**Commune de MACHEREN**

**Modification  
du Plan Local d'Urbanisme**

**Notice explicative**

Février 2012

Rue des verts coteaux et des vergers:  
Zonage avant modification

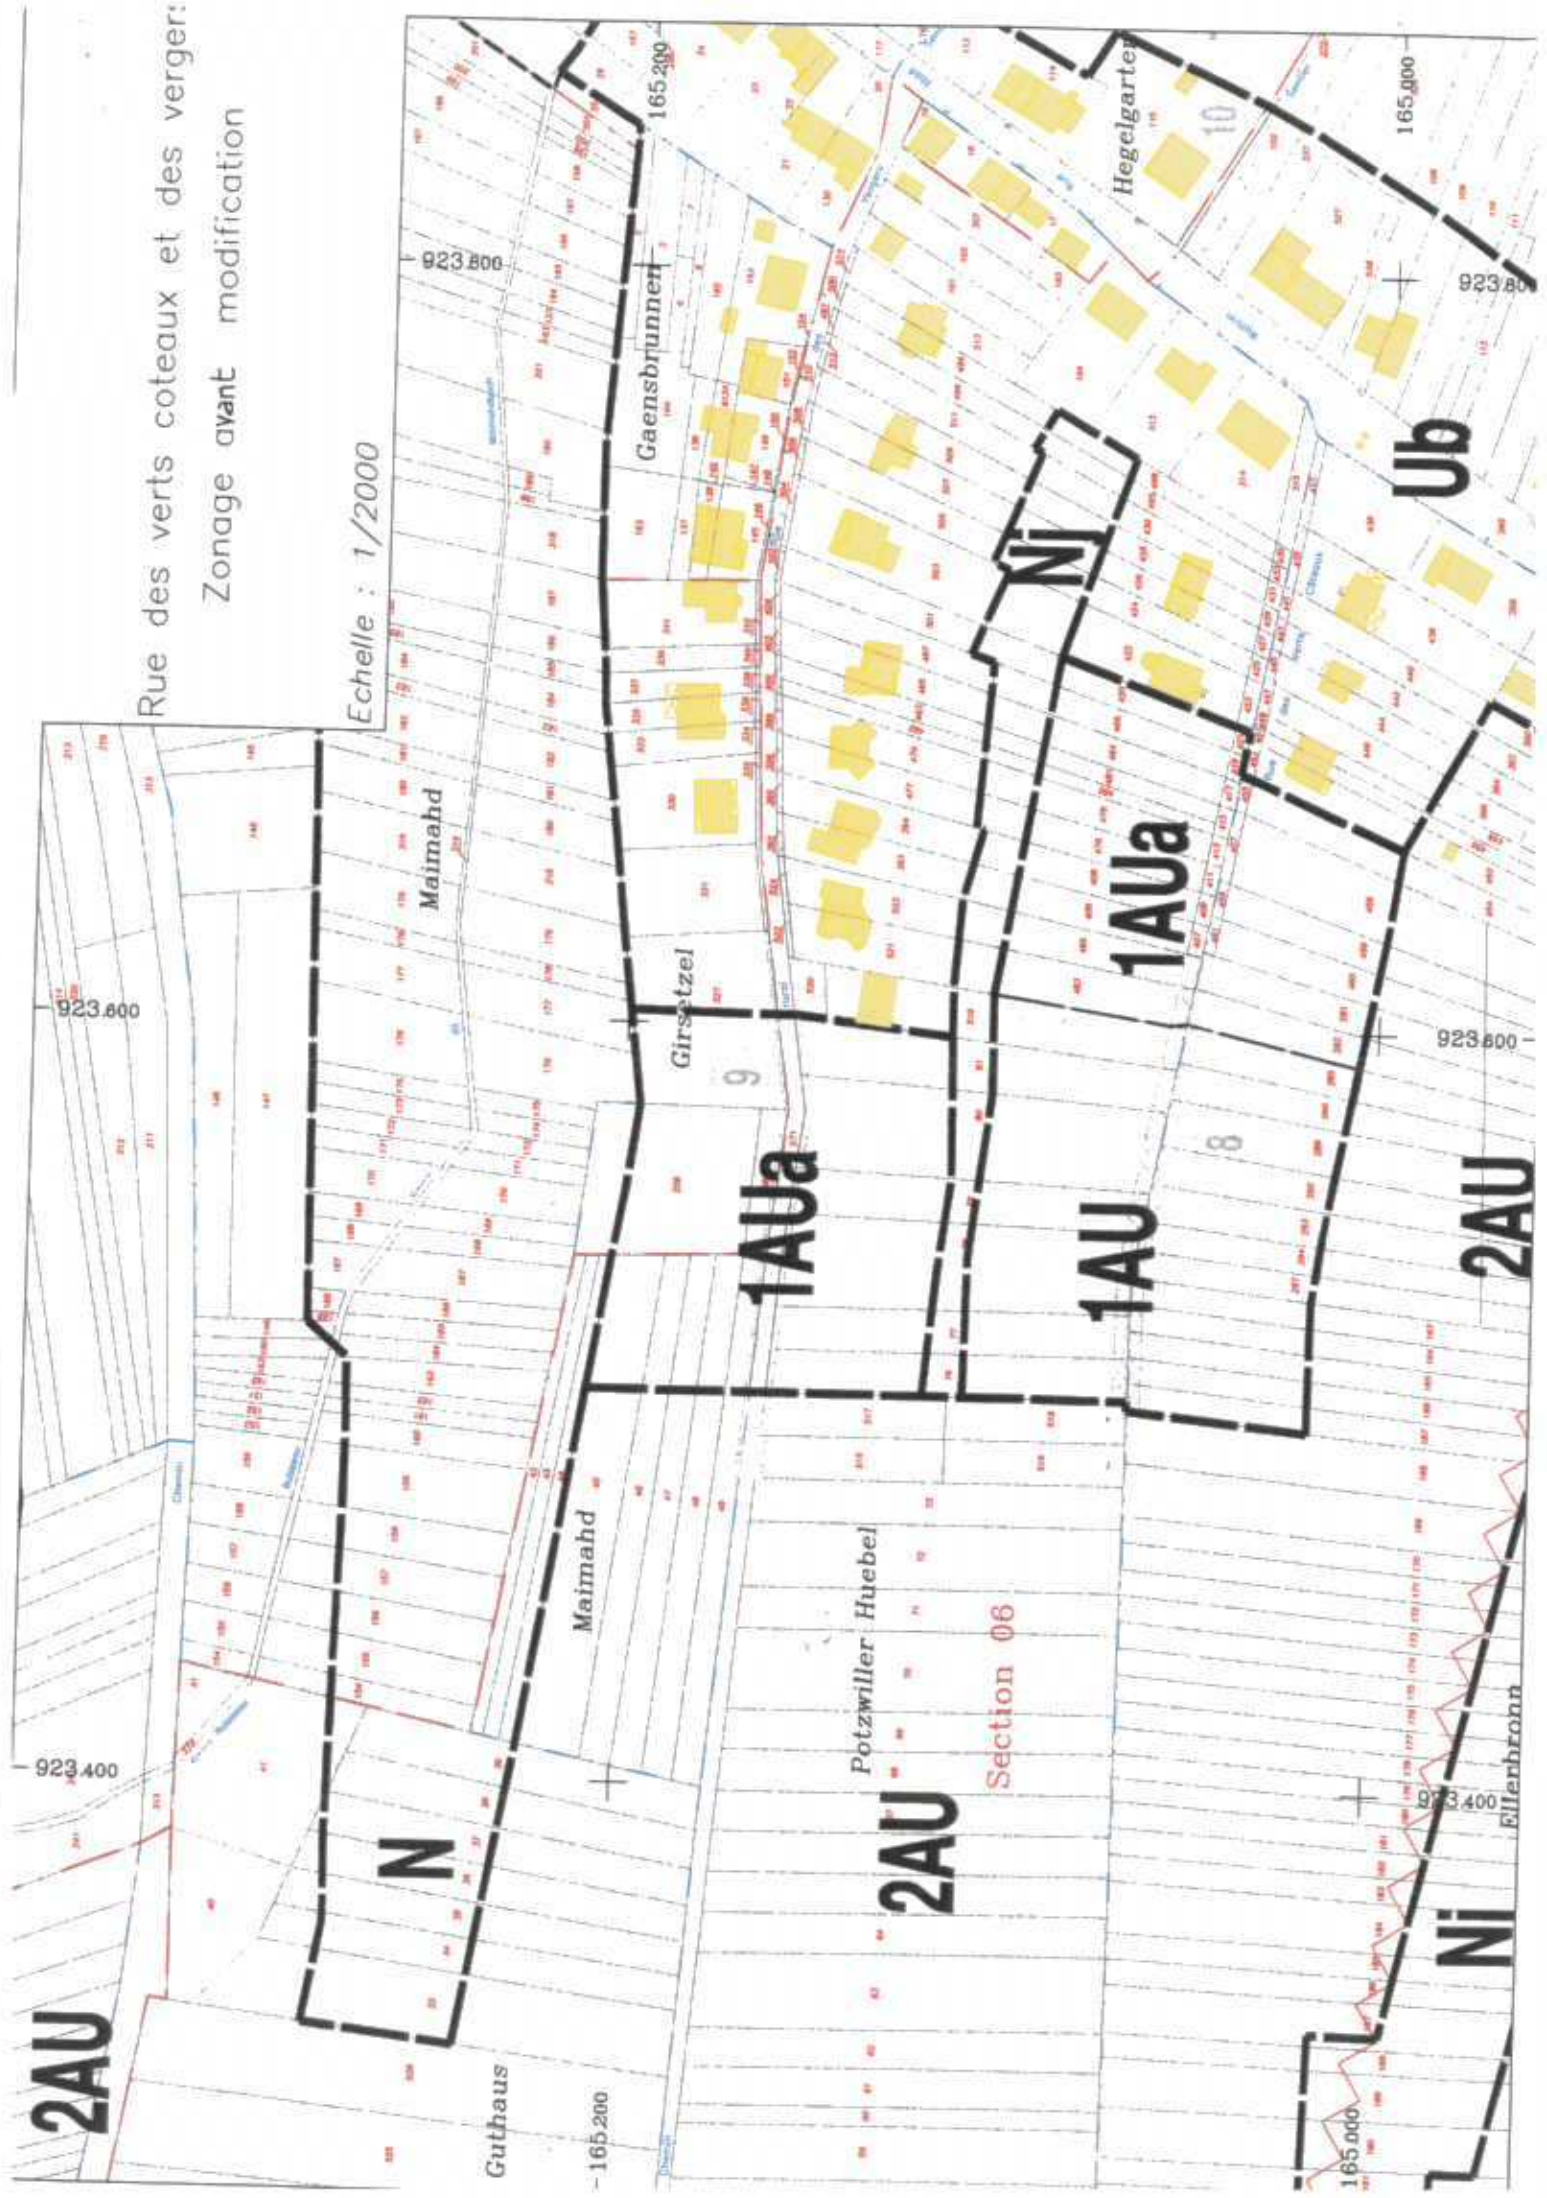
Avant modification, la limite entre la zone 1AU et 2AU de la rue des verts coteaux coupe une propriété foncière en deux, la parcelle 167, S° 6 étant classée en 1AU et la parcelle 168, S°6 étant classée en 2AU ; de plus, la largeur de la parcelle 167 (env.7m) est très contraignante pour y accueillir une construction ; aussi, afin que ces deux parcelles d'une même propriété puissent accueillir une construction sur un terrain présentant une largeur de façade suffisante, la commune a décidé d'étendre la zone 1AU, afin d'y intégrer :

- la parcelle 168 ;
- de ce fait, pour un traitement égalitaire, cette extension de zone 1AU porte également sur les parcelles en vis-à-vis, soit au droit des parcelles 516 et 518, S°6 ;
- la commune a décidé de modifier les limites entre la zone 1AU et 2AU au droit de la rue des vergers, en l'étendant aux parcelles 515 et 517 et en vis-à-vis, de façon à conserver une même ligne de partage entre zones 1AU et 2AU pour ces deux rues parallèles.

- Les secteurs 1AUa, autorisant la construction au coup par coup, qui avaient été inscrits en tant que tels à l'occasion de la révision du POS en PLU en 2007, rue des vergers et rue des verts coteaux, sur demandes de propriétaires privés, ne sont pas urbanisés à ce jour. Aussi, en l'absence de demandes de constructions et afin de sécuriser les finances communales, la commune décide de modifier les secteurs 1AUa en secteurs 1AU : de ce fait, la construction au coup par coup n'est plus admise, l'urbanisation devant s'intégrer dans une réflexion d'ensemble. A cet égard, un schéma d'orientations d'aménagement a été dressé pour ces zones d'extension, afin de cadrer l'urbanisation future de celles-ci (Cf. plus loin).

Cette extension de zone 1AU porte sur 36,58 ares et permet 4 constructions nouvelles supplémentaires. Les voiries et réseaux publics devront être étendus le cas échéant sur 100 à 190 mètres selon la rue, d'où le classement en 1AU (au lieu de 1AUa). Dans le même temps, le secteur Nj séparant les deux zones d'urbanisation future de la rue des verts coteaux et de la rue des vergers a été étendu : 2,65 ares passent ainsi de la zone 2AU au secteur Nj, dédié aux jardins.

Rue des jardins  
Zonage avant modification

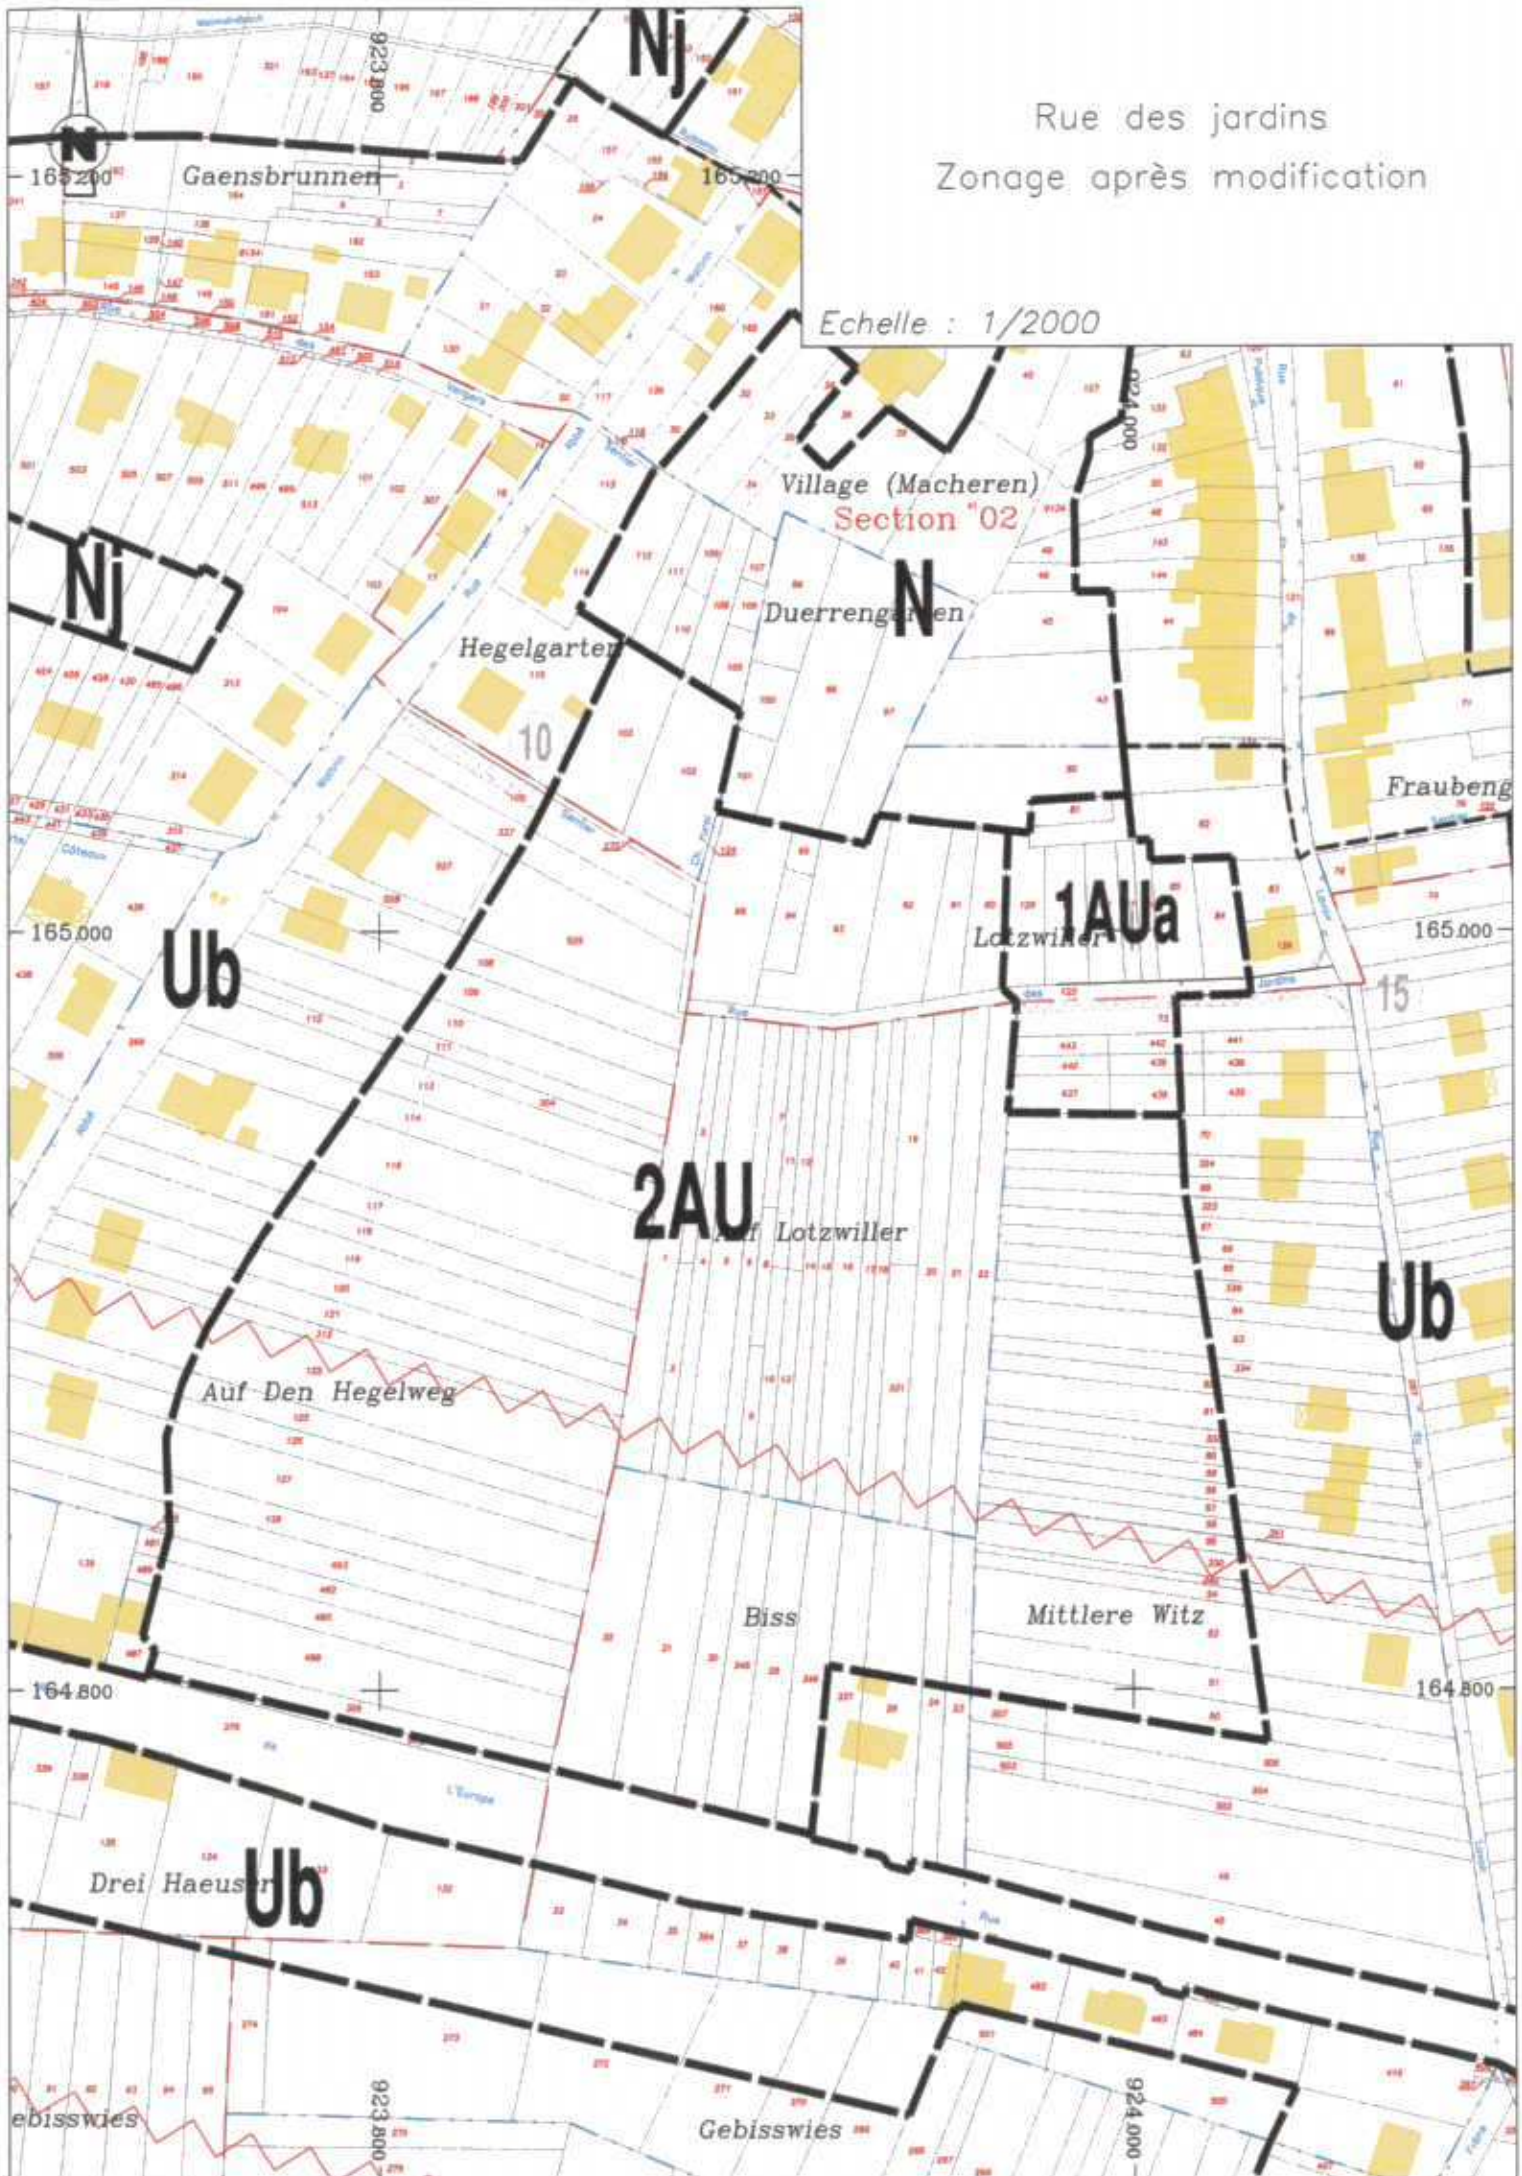
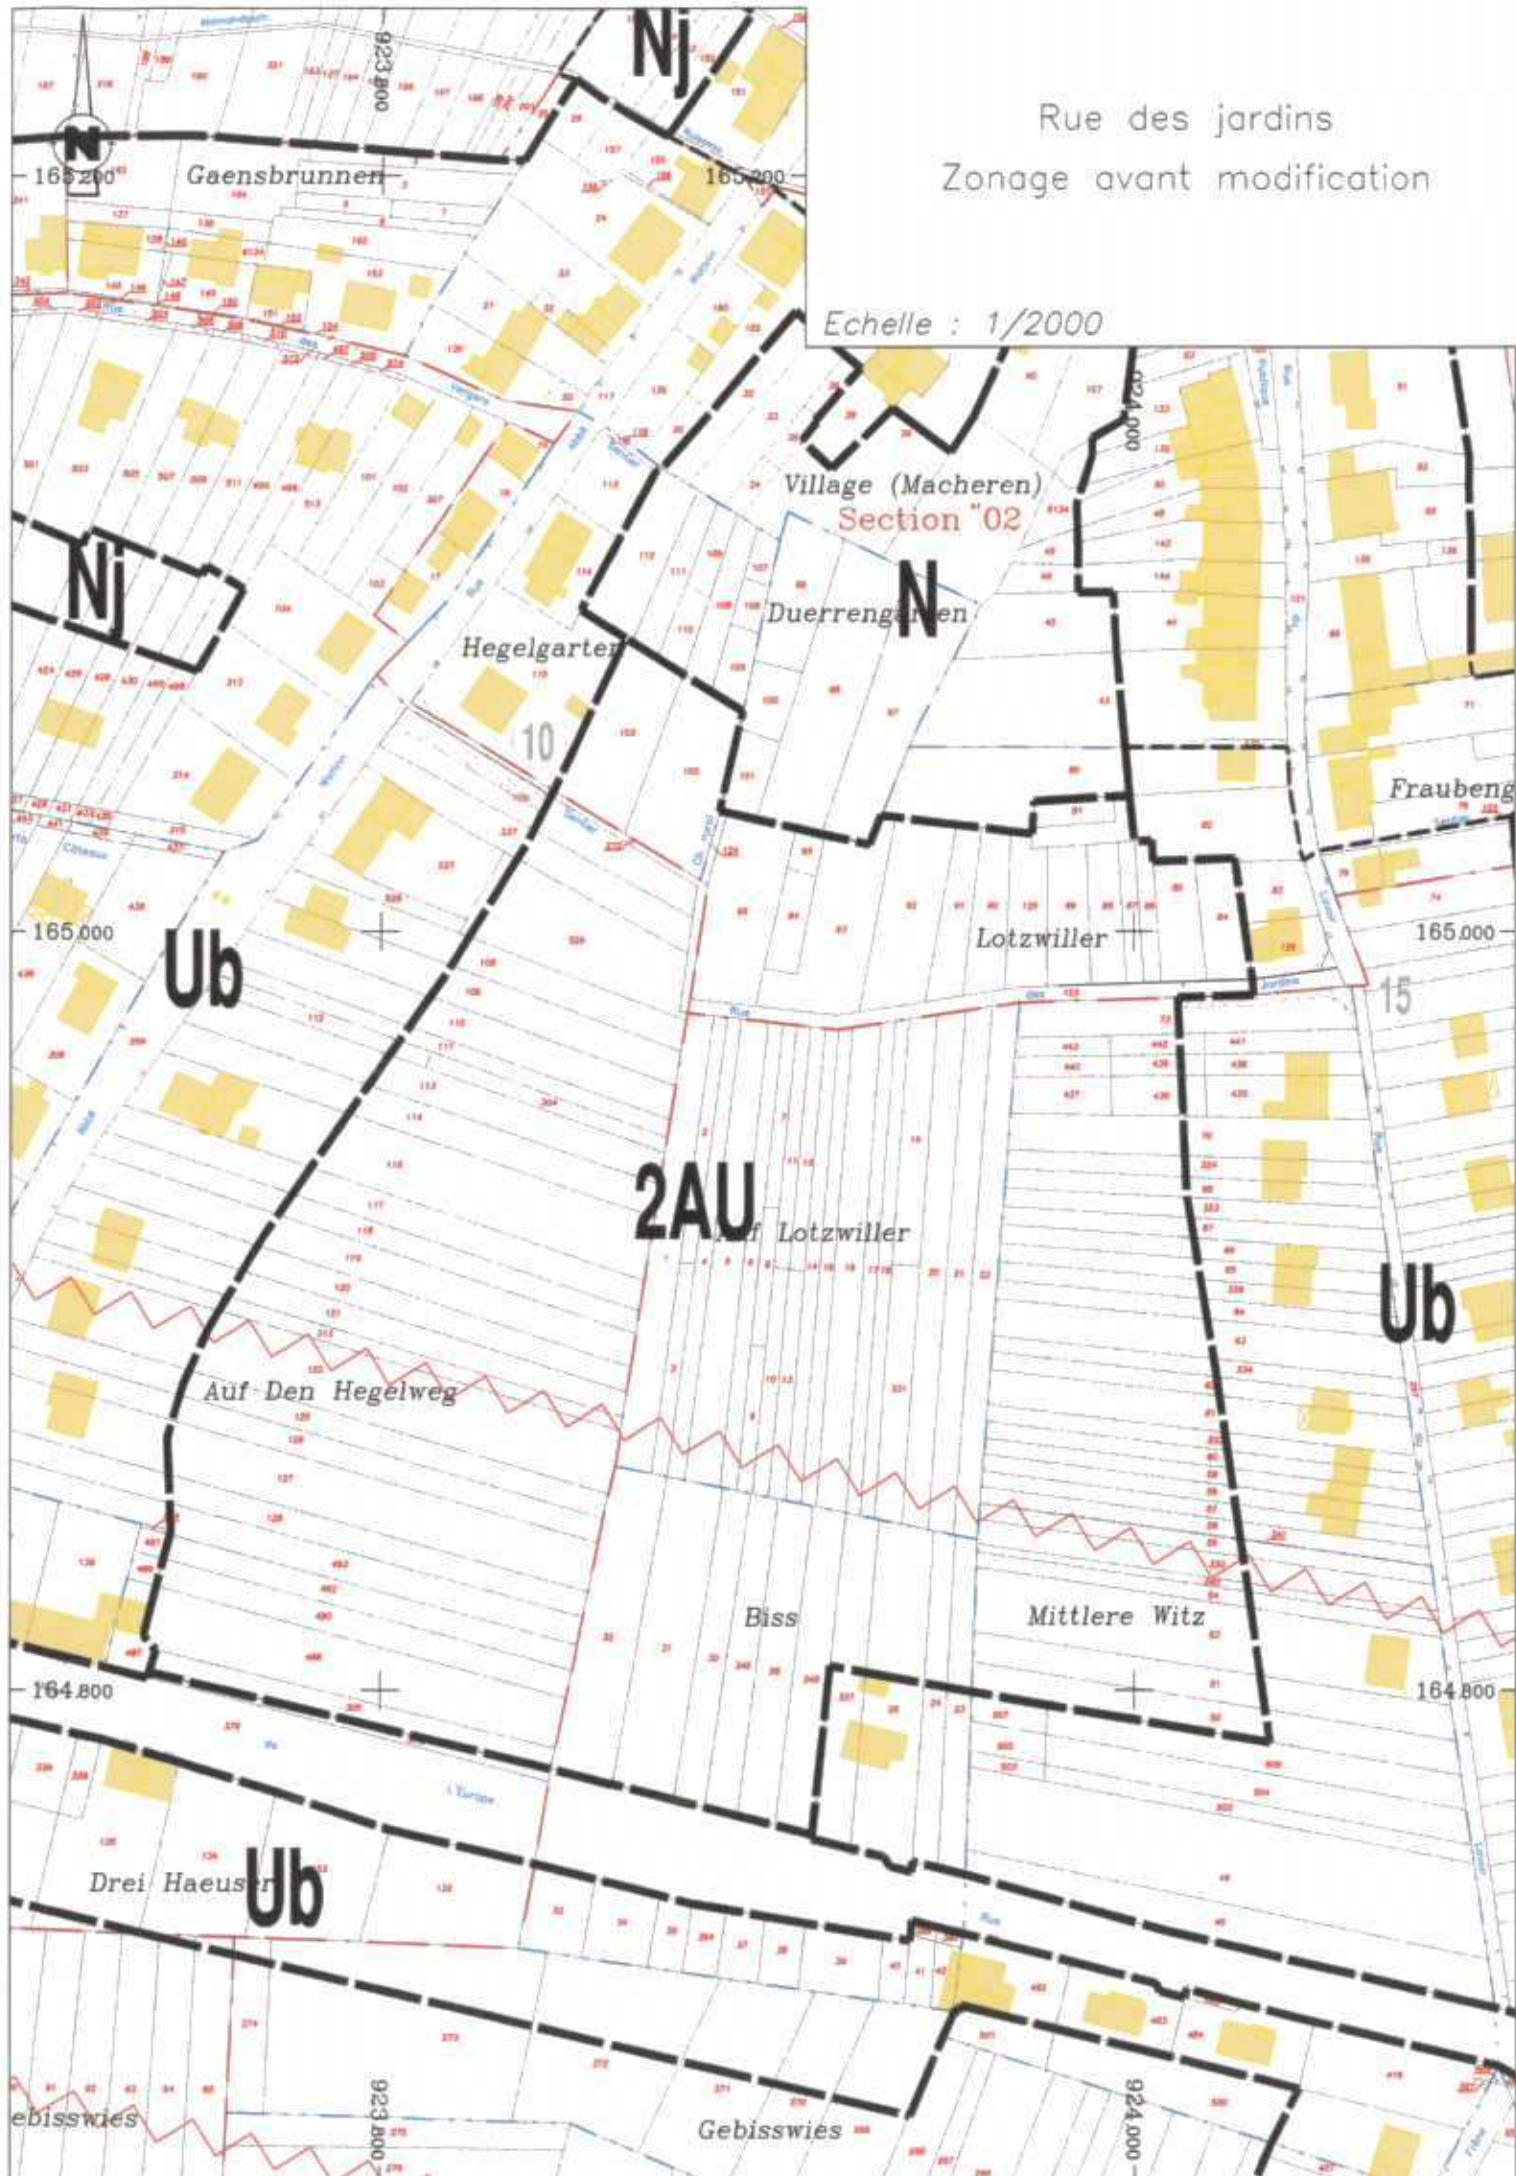
La commune a été sollicitée par un propriétaire souhaitant construire une habitation rue des jardins, parcelles 84 et 85, S°2.

Le secteur desservi par la rue des jardins, localisé entre la rue de l'abbé Watrin et la rue du Lavoir, est classé en 2AU au PLU avant modification. Au regard de la sollicitation dont elle a fait l'objet et de la configuration des parcelles, la commune a décidé d'ouvrir à l'urbanisation une petite portion de cette zone 2AU, en inscrivant un secteur 1AUa, ouvert à la construction au coup par coup. Ce secteur 1AUa couvre 41,48 ares et permet d'y bâtir 5 constructions. L'emplacement réservé n°15 a été prolongé au droit du secteur 1AUa, de façon à permettre l'élargissement de la rue des jardins.

L'emplacement réservé n°15 a été étendu, afin d'assurer une largeur correcte pour la rue des jardins (7m d'emprise), l'aire de retournement étant prévue en limite de secteurs 1AUa et 2AU. A cet effet, le règlement de la zone 2AU a été modifié en conséquence.
